## Samenvatting inspectie

## Bijzonderheden samenvatting

Situatieschets

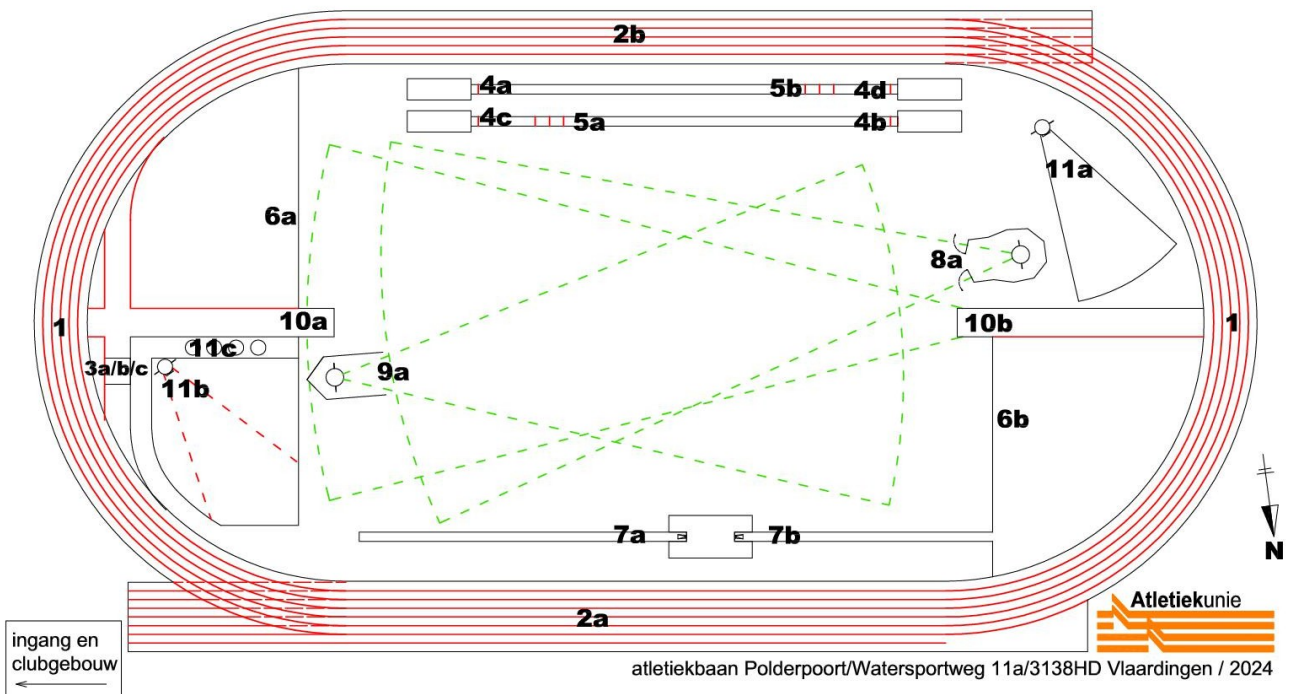
Voorziening (7)A voor polsstokhoogspringen was tijdens de inspectie niet veilig en niet wedstrijdgeschikt, maar kan veilig en wedstrijdgeschikt gemaakt worden door het correct plaatsen van de op de accommodatie aanwezige landingsmat volgens Wedstrijdreglement TR28.12 en van de staanders volgens Wedstrijdreglement TR28.1 en TR28.8 t/m 10. De veiligheid en de wedstrijdgeschiktheid zijn dan ter beoordeling van de wedstrijdleider.
